Modificări de ordin optic și material a rolei de ghidare 532 0289 10

Nr. Art.: 532 0289 10

INA 0041

Imagine 1: 532 0289 10 – Versiunea din metal

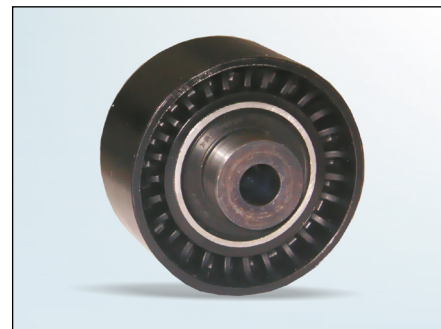
În cadrul dezvoltării continue a produselor noastre, în ceea ce privește materialul rolei de ghidare 532 0289 10 s-a trecut de la metal la plastic. În plus lățimea căii de rulare a noii versiuni este redusă cu 30 mm.

Modificarea tehnică are ca rezultat o reducere a greutății și proprietăți de rulare mai bune.

În faza de trecere de la versiunea veche la cea nouă se poate întâmpla să existe stocuri mixte cu ambele tipuri. Ambele versiuni satisfac specificațiile de ordin tehnic și pot fi utilizate fără nici o restricție.
